Windprojekt Sp. z .o o. S.K.A.

Dotyczy: odpowiedź na pismo Wójta Gminy Czernice Borowe (znak. GGP.6220.1.2012) z dnia 14 grudnia 2012 r. i Regionalnej Dyrekcji Ochrony Środowiska w Warszawie (znak. WOOŚ-II.4242.398.2012.EW) z dnia 7 grudnia 2012 r. – wezwanie do złożenia wyjaśnień i uzupełnienia „Raportu o oddziaływaniu na środowisko zespołu elektrowni wiatrowych >Przasnysz< z infrastrukturą techniczną (gm. Czernice-Borowe, pow. przasnyski, woj. mazowieckie)”.

Odpowiedź zredagowano w punktach nawiązujących do numeracji zagadnień zawartych w ww. piśmie RDOŚ w Warszawie.

Rys. 6 Obraz pola akustycznego zespołu elektrowni wiatrowych „Przasnysz” w wariancie 7 EW z wieżami o wysokości 119 m, pora nocna

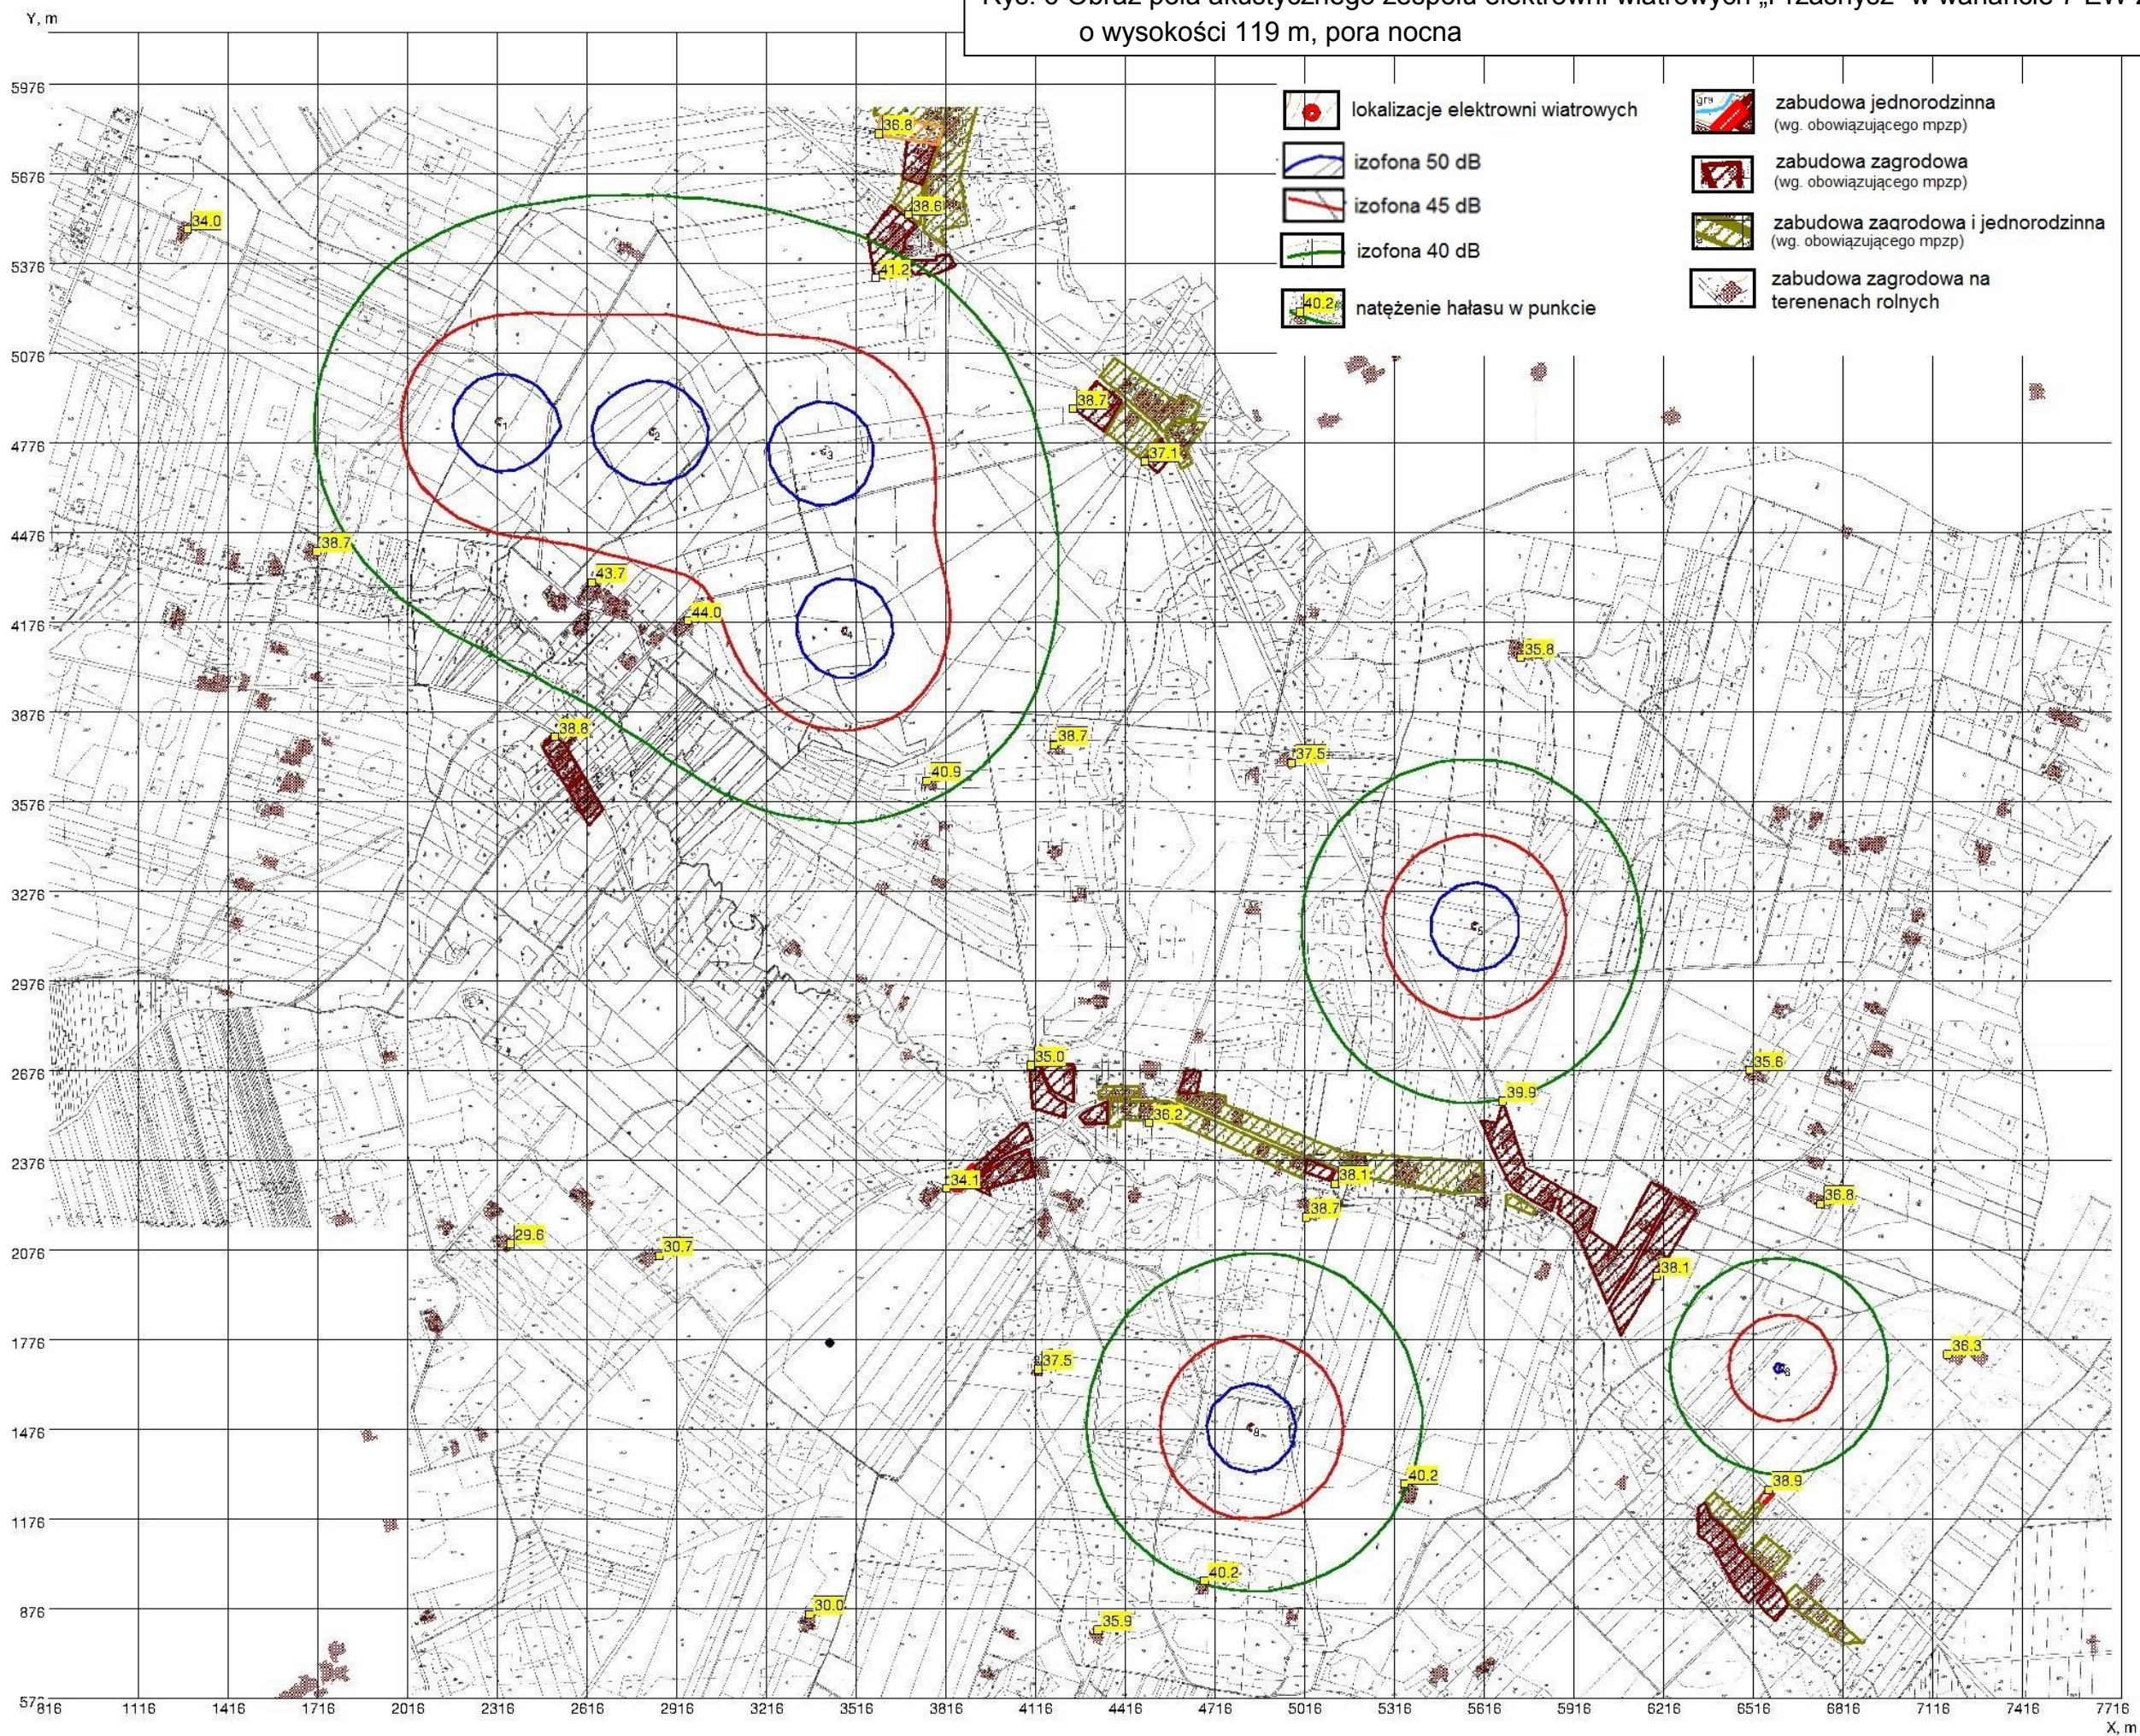
Powtórzono także analizę akustyczną dla wież o wysokości 119 m, z przedstawieniem wyników na mapie ewidencyjnej.

W wyniku przeprowadzonej analizy otrzymano obraz pola akustycznego dla pory dziennej i nocnej wynikający z pracy 7 elektrowni wiatrowych zespołu „Przasnysz”.

Otrzymane wyniki wskazują, że w przypadku zastosowania turbin o mocy akustycznej $L_{AW} = 106,5$ dB praca całego zespołu siedmiu elektrowni „Przasnysz” wariantu 7 EW byłaby możliwa w porze dziennej bez ograniczeń. W porze nocnej w celu zachowania obowiązujących norm akustycznych, niezbędne było wyciszenie elektrowni nr 6 do poziomu 102,5 dB.
